訂 正 の お 願 い

2021. 6 株式会社自研センター

*No.J-880 ニッサン ノート (E13 系) 2021 年 3 月を下記の通り訂正いたします。

P.32 B151

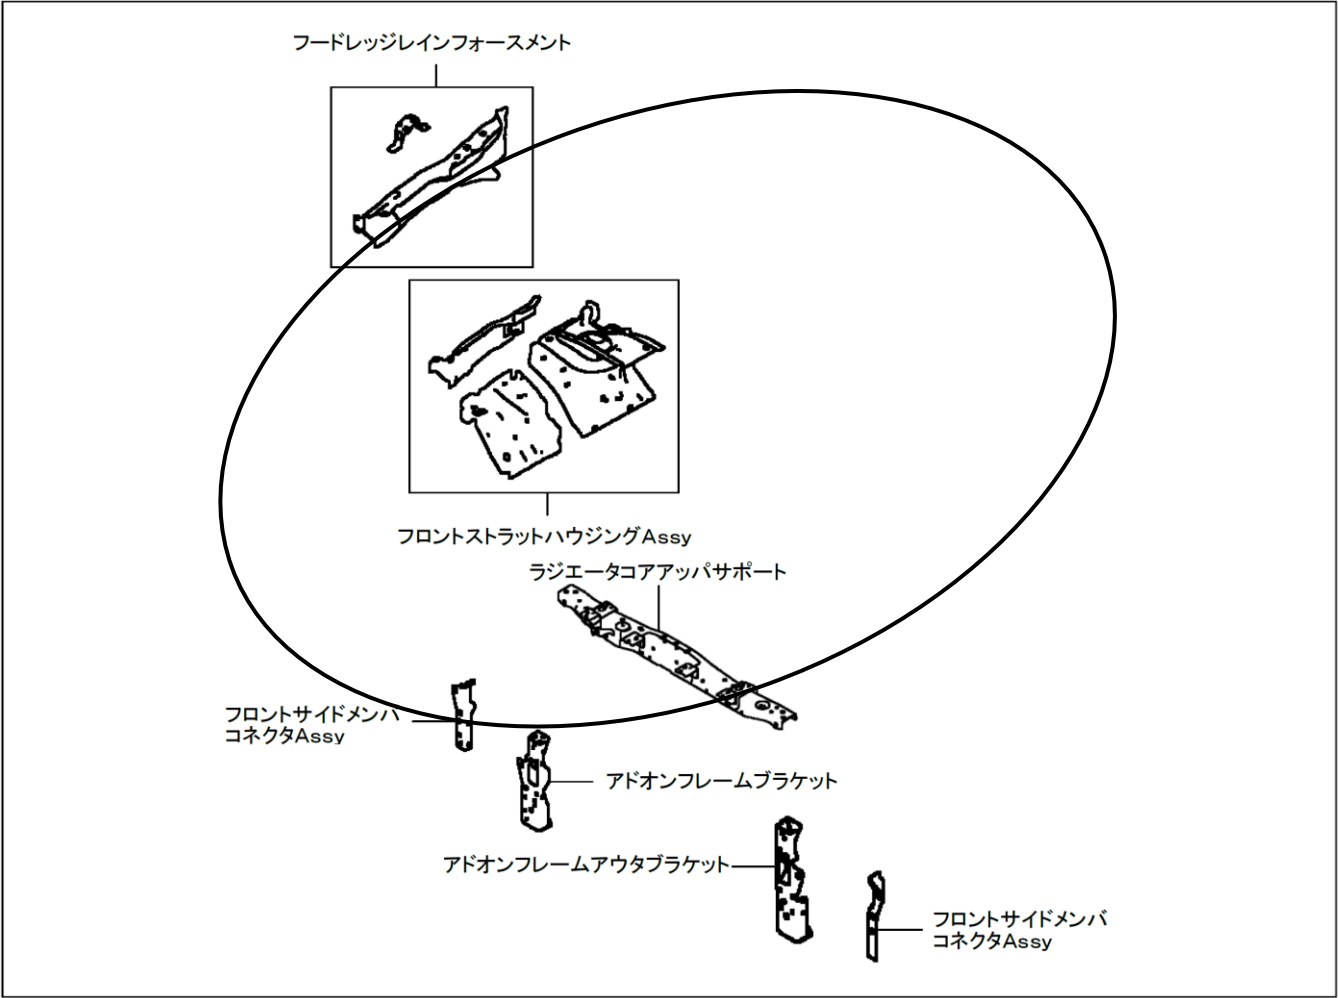
指数テーブルの一部に誤りがあったため、該当ページを差替え願います。

B151	
(1)両側アドオンフレームアウトブラケット、ラジエータコアアップサポート、片側フロントストラットハウジングAssy取替	
左側 6. 00	取外し状態
	・フロントバンパフェーシア ・フロントバンパセンタインナレイnfォース ・両側ヘッドランプAssy ・フード ・フードヒンジAssy ・カウルトップカバーAssy ・フロントフェンダ
	・コンデンサ&リキッドタンクAssy ・ラジエータAssy ・フロントアンダカバー ・フロントサスペンション ・インバータクーリングラジエータAssy ・サブクーリングモータAssy
	(含)作業および部品
右側 6. 60 6. 90	・フードレッジレイnfォースメント取替 ・両側フロントサイドメンバコネクタAssy取替
	・付属品
	取外し状態
	・フロントバンパフェーシア ・フロントバンパセンタインナレイnfォース ・両側ヘッドランプAssy ・フード ・フードヒンジAssy ・カウルトップカバーAssy ・ウインドシールドワイパドライb Assy
	・フロントフェンダ ・コンデンサ&リキッドタンクAssy ・ラジエータAssy ・フロントアンダカバー ・フロントサスペンション ・インバータクーリングラジエータAssy ・サブクーリングモータAssy
	(含)作業および部品
	・フードレッジコネクタ取替 ・両側フロントサイドメンバコネクタAssy取替
	・フードレッジレイnfォースメント取替 ・付属品
・説明図参照 ・アドオンフレームアウトブラケットは左側の部品名称、右側の部品名称はアドオンフレームブラケットとなる ・[除]ブレーキマスタシリンダAssy、ブレーキブースタAssy ・[除]エンジンルーム内配線・配管および付属品 (M140)

P. 32 B151

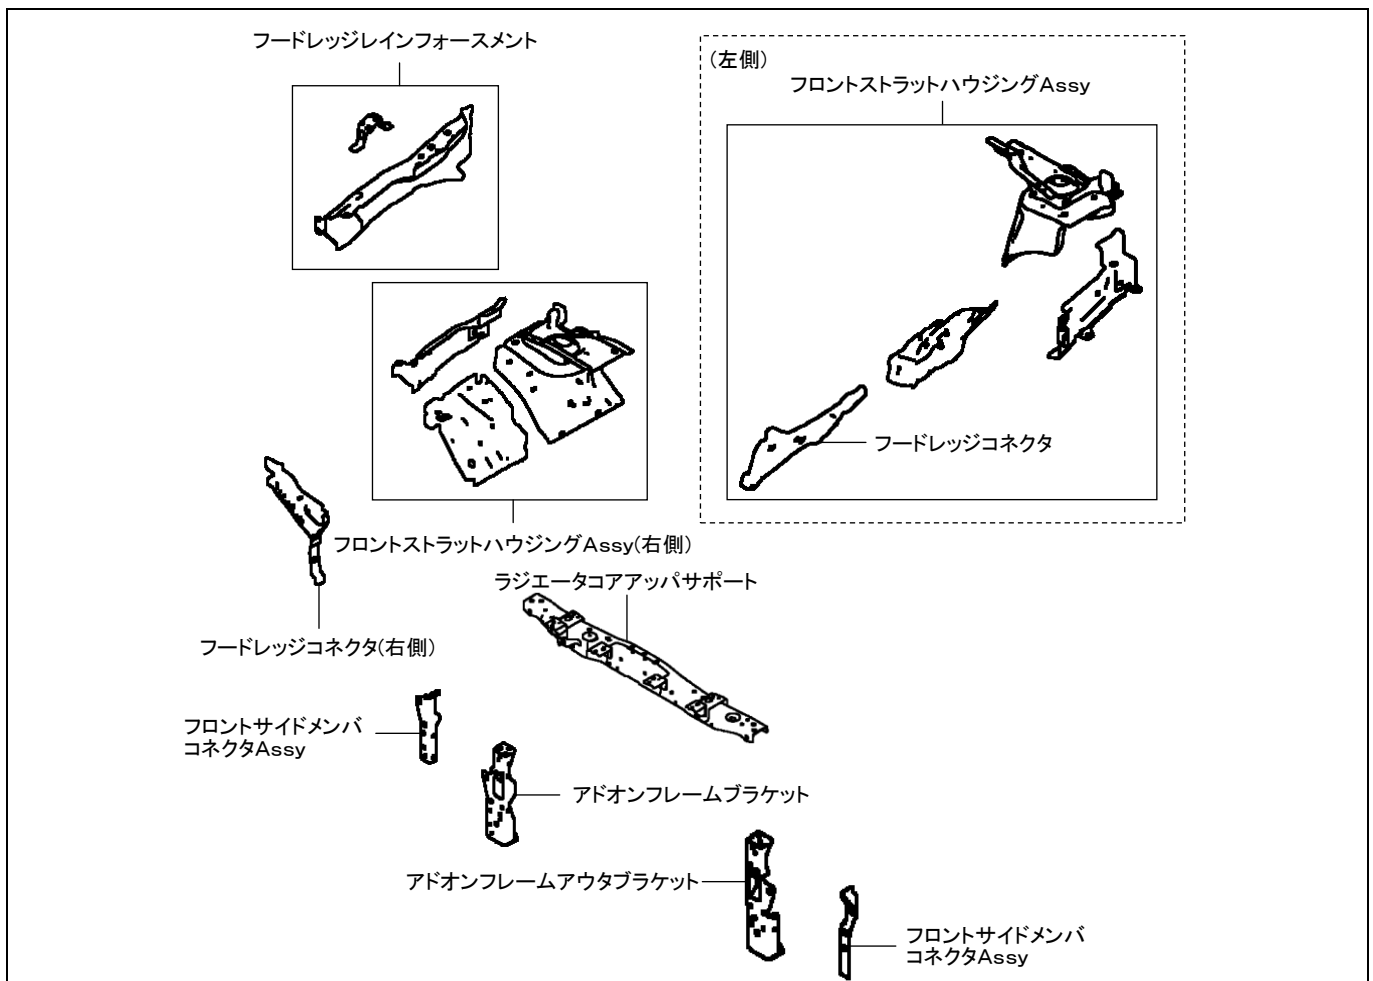
指数テーブルの訂正に伴いイラスト欄の一部を変更しましたので、該当ページを差替え願います。

B151**(1) 両側アドオンフレームアウトブラケット、ラジエータコアアツパサポート、片側フロントストラットハウジングAssy取替**

左側 6. 00	取外し状態 ・フロントバンパフェーシア ・フロントバンパセンタインナレイnfォース ・両側ヘッドランプAssy ・フード ・フードヒンジAssy ・カウルトップカバーAssy ・フロントフェンダ ・コンデンサ&リキッドタンクAssy ・ラジエータAssy ・フロントアンダカバー ・フロントサスペンション ・インバータクーリングラジエータAssy ・サブクーリングモータAssy (含) 作業および部品 ・フードレヅジレイnfォースメント取替 ・両側フロントサイドメンバコネクタAssy取替 ・付属品
右側 6. 90	取外し状態 ・フロントバンパフェーシア ・フロントバンパセンタインナレイnfォース ・両側ヘッドランプAssy ・フード ・フードヒンジAssy ・カウルトップカバーAssy ・ウインドシールドワイパドライバAssy ・フロントフェンダ ・コンデンサ&リキッドタンクAssy ・ラジエータAssy ・フロントアンダカバー ・フロントサスペンション ・インバータクーリングラジエータAssy ・サブクーリングモータAssy (含) 作業および部品 ・フードレヅジコネクタ取替 ・フードレヅジレイnfォースメント取替 ・両側フロントサイドメンバコネクタAssy取替 ・付属品

P.34 B161

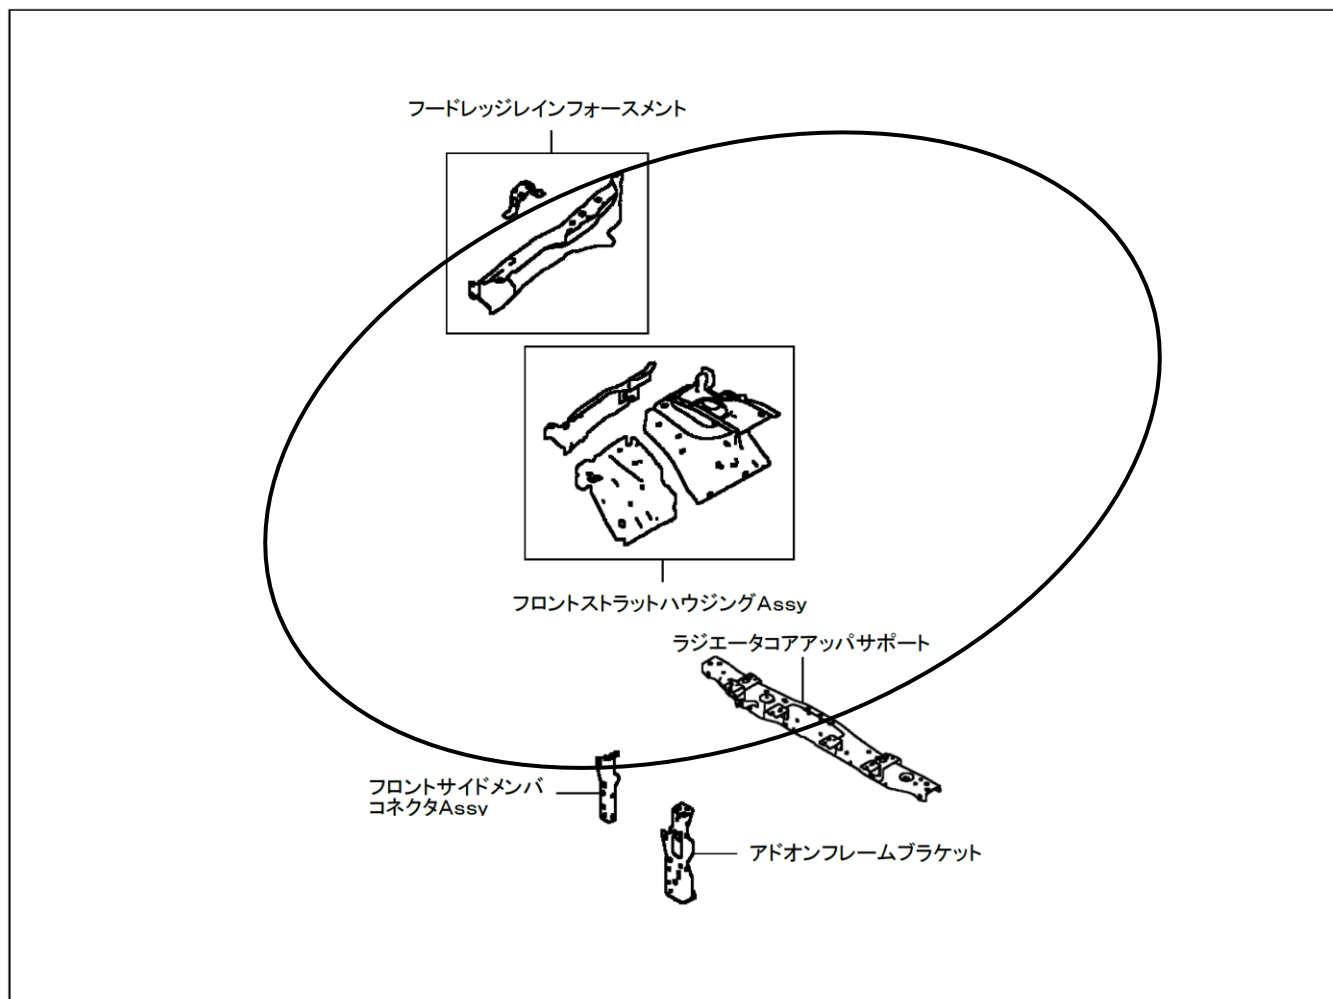
指数テーブルの一部に誤りがあったため、該当ページを差替え願います。

B161	
(1) 片側アドオンフレームアウトブラケット、ラジエータコアアップサポート、片側フロントストラットハウジングAssy取替	
左側 5. 20	取外し状態
	・フロントバンパフェーシア ・フロントバンパセンタインナレイnfォース ・両側ヘッドランプAssy ・フード ・フードヒンジAssy ・カウルトップカバーAssy ・フロントフェンダ ・コンデンサ&リキッドタンクAssy ・ラジエータAssy ・フロントアンダカバー ・フロントサスペンション ・インバータクーリングラジエータAssy ・サブクーリングモータAssy
	(含) 作業および部品
右側 5. 80 <u>6. 00</u>	・フロントバンパフェーシア ・フロントバンパセンタインナレイnfォース ・両側ヘッドランプAssy ・フード ・フードヒンジAssy ・カウルトップカバーAssy ・ウインドシールドワイパドライブAssy ・フロントフェンダ ・コンデンサ&リキッドタンクAssy ・ラジエータAssy ・フロントアンダカバー ・フロントサスペンション ・インバータクーリングラジエータAssy
	(含) 作業および部品
	・フードレヅジコネクタ取替 ・フードレヅジレイnfォースメント取替 ・フロントサイドメンバコネクタAssy取替 ・付属品
・説明図参照 ・アドオンフレームアウトブラケットは左側の部品名称、右側の部品名称はアドオンフレームブラケットとなる ・[除]ブレーキマスタシリンダAssy、ブレーキブースタAssy ・[除]エンジンルーム内配線・配管および付属品 (M140)

P. 34 B161

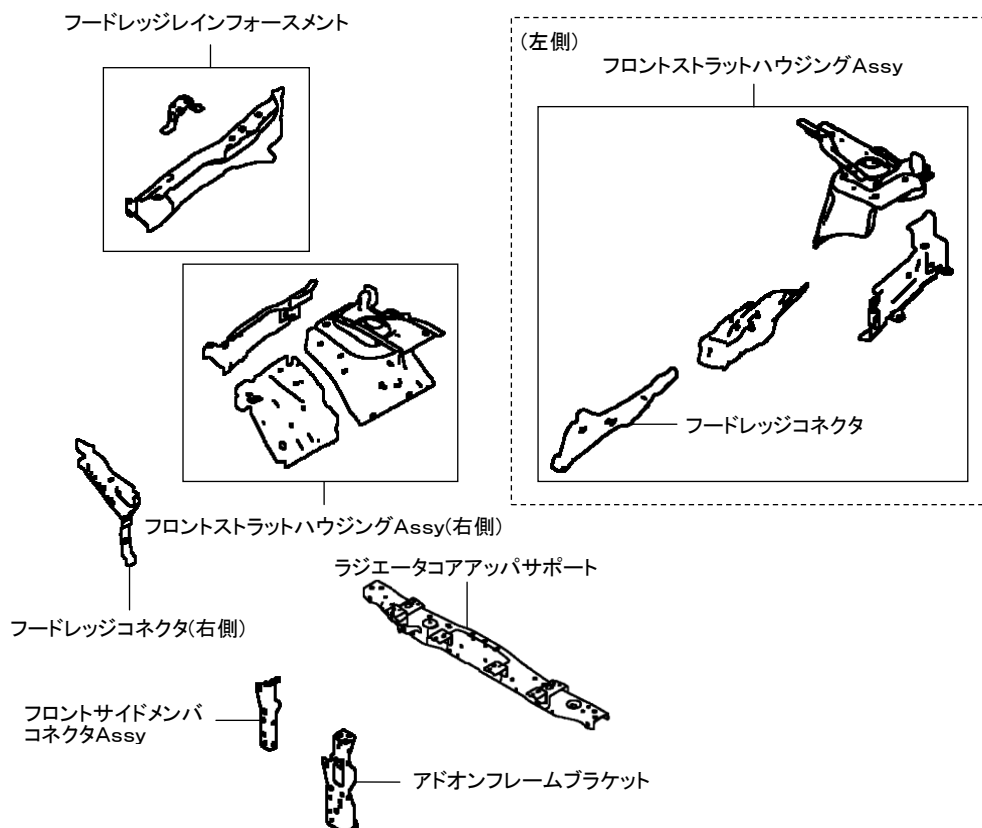
指数テーブルの訂正に伴いイラスト欄の一部を変更しましたので、該当ページを差替え願います。

B161**(1) 片側アドオンフレームアウトブラケット、ラジエータコアアツパサポート、片側フロントストラットハウジングAssy取替**

左側 5. 20	取外し状態	
	・フロントバンパフェーシア ・フロントバンパセンタインナレイnfォース ・両側ヘッドランプAssy ・フード ・フードヒンジAssy ・カウルトップカバーAssy ・フロントフェンダ	・コンデンサ&リキッドタンクAssy ・ラジエータAssy ・フロントアンダカバー ・フロントサスペンション ・インバータクーリングラジエータAssy ・サブクーリングモータAssy
	(含) 作業および部品	
	・フードレッヅレイnfォースメント取替 ・フロントサイドメンバコネクタAssy取替	・付属品
右側 6. 00	取外し状態	
	・フロントバンパフェーシア ・フロントバンパセンタインナレイnfォース ・両側ヘッドランプAssy ・フード ・フードヒンジAssy ・カウルトップカバーAssy ・ウインドシールドワイパドライバAssy	・フロントフェンダ ・コンデンサ&リキッドタンクAssy ・ラジエータAssy ・フロントアンダカバー ・フロントサスペンション ・インバータクーリングラジエータAssy
	(含) 作業および部品	
	・フードレッヅコネクタ取替 ・フードレッヅレイnfォースメント取替	・フロントサイドメンバコネクタAssy取替 ・付属品

P. 36 B170

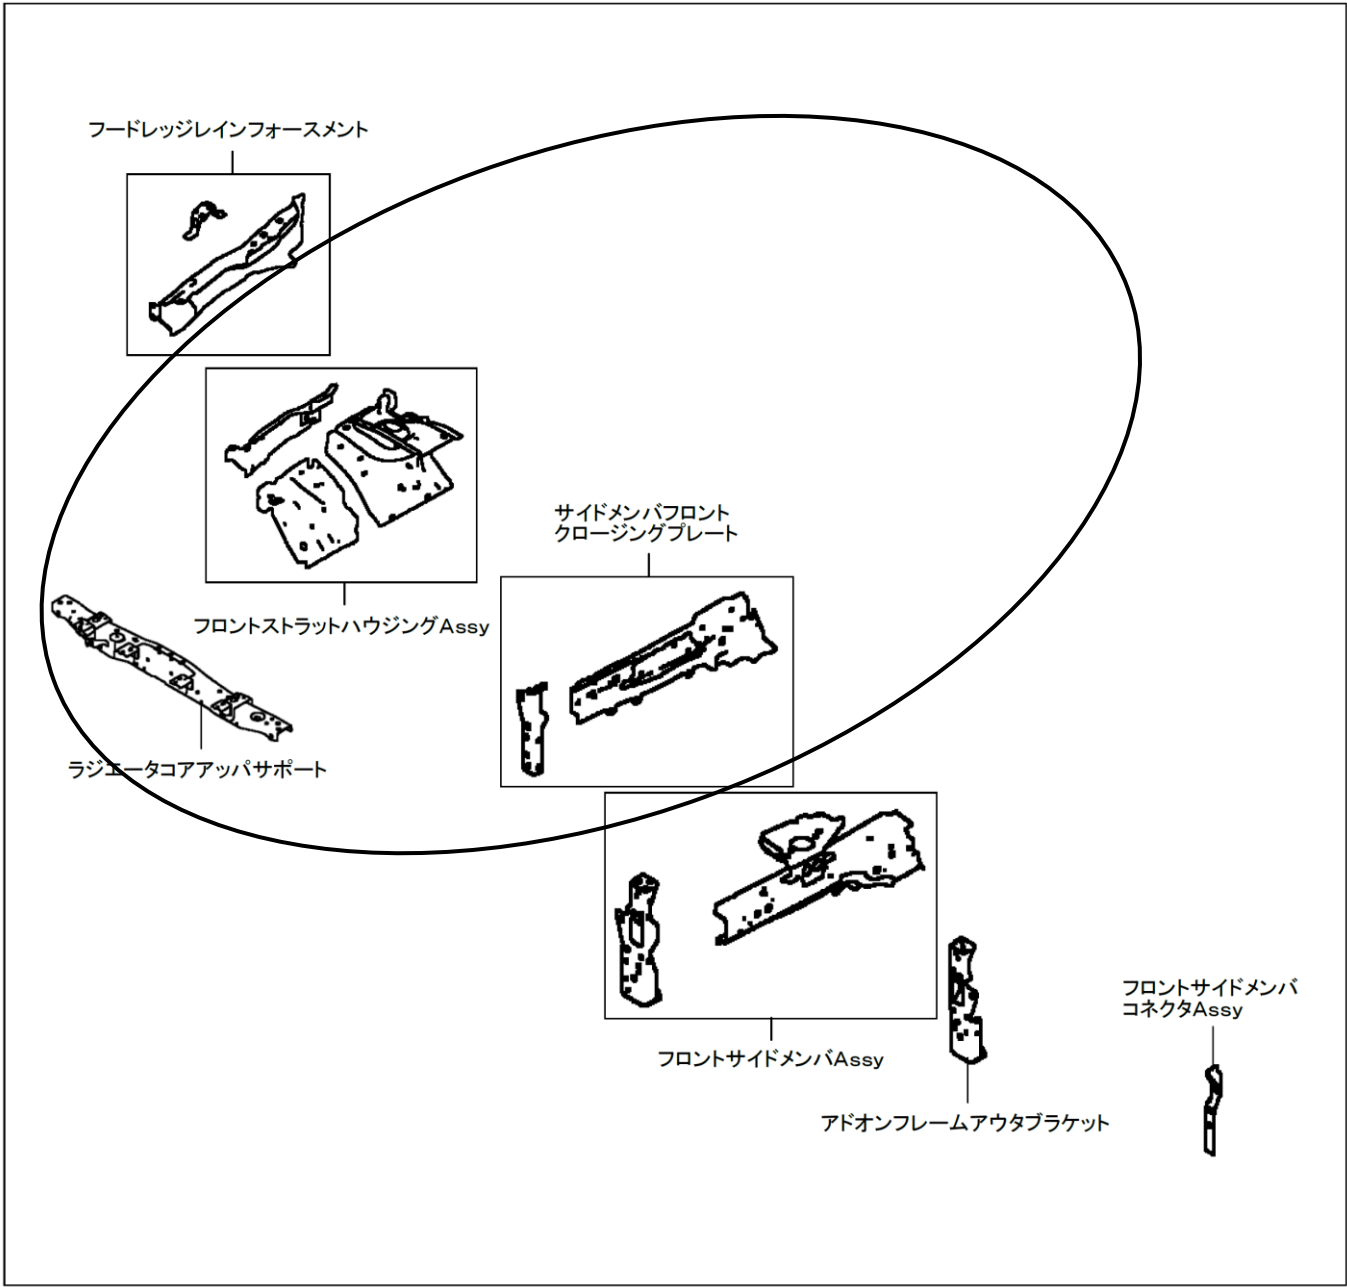
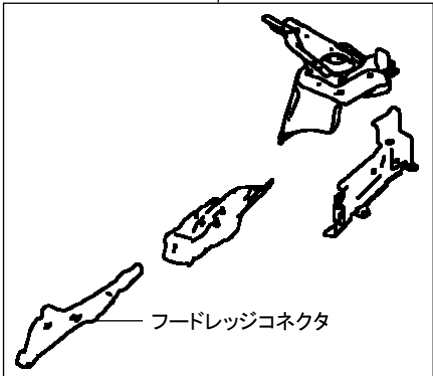
指数テーブルの訂正に伴いイラスト欄の一部を変更しましたので、該当ページを差替え願います。

B170**(1) 片側アドオンフレームアウトブラケット、ラジエータコアアッパサポート、片側フロントストラットハウジングAssy、片側フロントサイドメンバAssy取替**

左側 8. 00	取外し状態	
	・フロントバンパフェーシア ・フロントバンパセンタインナレイnfォース ・両側フロントバンパロアステイ ・両側ヘッドランプAssy ・フード ・フードヒンジAssy ・カウルトップカバーAssy ・ウインドシールドワイパドライb Assy ・両側フロントフェンダ	・コンデンサ&リキッドタンクAssy ・ラジエータAssy ・フロントアンダカバー ・エンジン・トランスミッション&フロントサスペンションAssy ・両側フロアアンダカバー ・インバータクーリングラジエータAssy ・サブクーリングモータAssy ・エキゾーストメインマフラAssy ・エキゾーストフロントW／キャタリストコンバータチューブ
	(含) 作業および部品	
	・サイドメンバフロントクロージングプレート取替 ・フードレッジレイnfォースメント取替	・フロントサイドメンバコネクタAssy取替 ・付属品
右側 8. 50	取外し状態	
	・フロントバンパフェーシア ・フロントバンパセンタインナレイnfォース ・両側フロントバンパロアステイ ・両側ヘッドランプAssy ・フード ・フードヒンジAssy ・カウルトップカバーAssy ・ウインドシールドワイパドライb Assy ・両側フロントフェンダ	・コンデンサ&リキッドタンクAssy ・ラジエータAssy ・フロントアンダカバー ・エンジン・トランスミッション&フロントサスペンションAssy ・両側フロアアンダカバー ・インバータクーリングラジエータAssy ・サブクーリングモータAssy ・エキゾーストメインマフラAssy ・エキゾーストフロントW／キャタリストコンバータチューブ
	(含) 作業および部品	
	・サイドメンバフロントクロージングプレート取替 ・フードレッジコネクタ取替 ・フードレッジレイnfォースメント取替	・フロントサイドメンバコネクタAssy取替 ・付属品
・アドオンフレームアウトブラケットは左側の部品名称、右側の部品名称はアドオンフレームブラケットとなる ・[除]ブレーキマスタシリンダAssy、ブレーキブースタAssy ・[除]エンジンルーム内配線・配管および付属品 (M140)

P. 37 B171

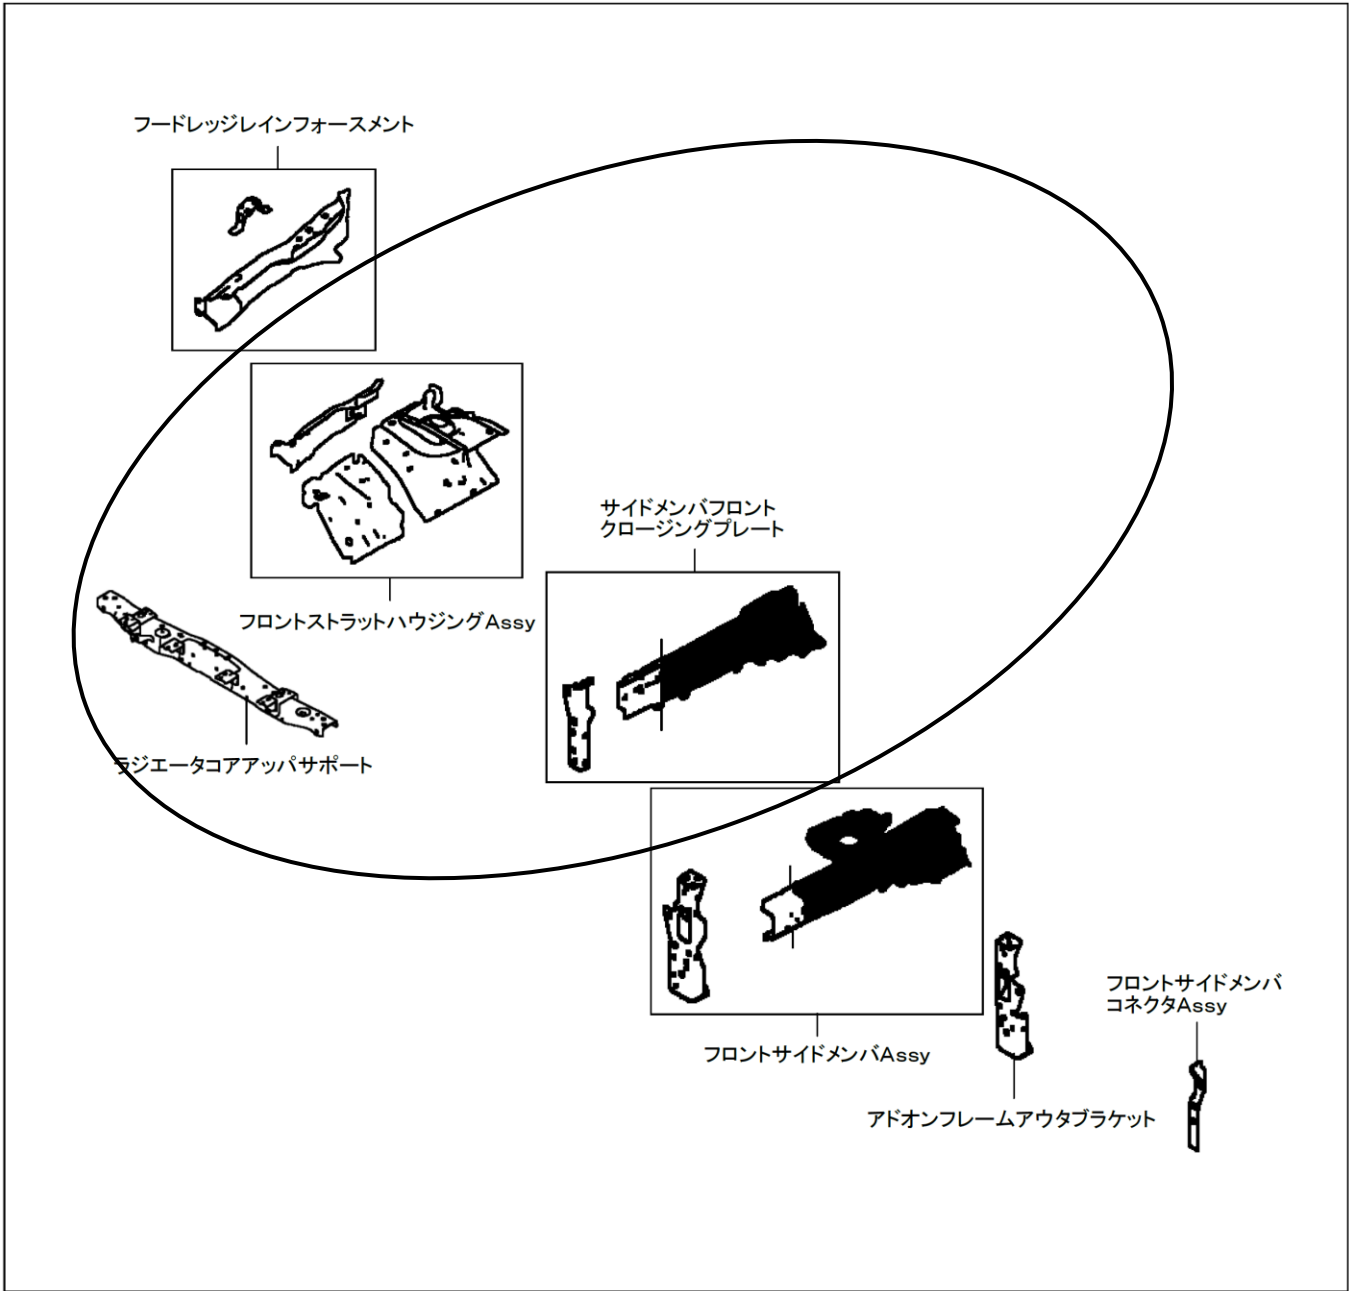
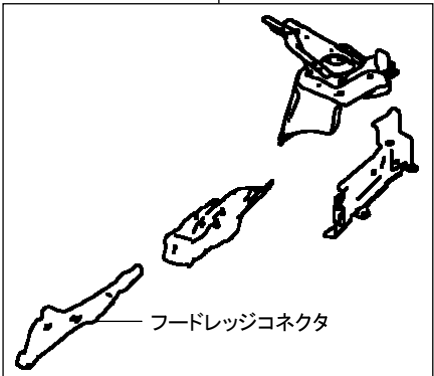
指数テーブルの訂正に伴いイラスト欄の一部を変更しましたので、該当ページを差替え願います。

B171	
(1) 片側アドオンフレームアウトブラケット、ラジエータコアアツパサポート、片側フロントストラットハウジングAssy、片側フロントサイドメンバAssy半裁取替	
左側 7. 10	取外し状態 ・フロントバンパフェーシア ・フロントバンパセンタインナレイnfォース ・両側フロントバンパロアステイ ・両側ヘッドランプAssy ・フード ・フードヒンジAssy ・カウルトップカバーAssy ・ウインドシールドワイパドライブAssy ・両側フロントフェンダ ・コンデンサ&リキッドタンクAssy ・ラジエータAssy ・フロントアンダカバー ・エンジン・トランスミッション&フロントサスペンションAssy ・両側フロアアンダカバー ・インバータクーリングラジエータAssy ・サブクーリングモータAssy ・エキゾーストメインマフラAssy ・エキゾーストフロントW/キャタリストコンバータチューブ
	(含) 作業および部品 ・サイドメンバフロントクロージングプレート半裁取替 ・フードレッジレイnfォースメント取替 ・フロントサイドメンバコネクタAssy取替 ・付属品
右側 8. 00	取外し状態 ・フロントバンパフェーシア ・フロントバンパセンタインナレイnfォース ・両側フロントバンパロアステイ ・両側ヘッドランプAssy ・フード ・フードヒンジAssy ・カウルトップカバーAssy ・ウインドシールドワイパドライブAssy ・両側フロントフェンダ ・コンデンサ&リキッドタンクAssy ・ラジエータAssy ・フロントアンダカバー ・エンジン・トランスミッション&フロントサスペンションAssy ・両側フロアアンダカバー ・インバータクーリングラジエータAssy ・サブクーリングモータAssy ・エキゾーストメインマフラAssy ・エキゾーストフロントW/キャタリストコンバータチューブ
	(含) 作業および部品 ・サイドメンバフロントクロージングプレート半裁取替 ・フードレッジコネクタ取替 ・フードレッジレイnfォースメント取替 ・フロントサイドメンバコネクタAssy取替 ・付属品
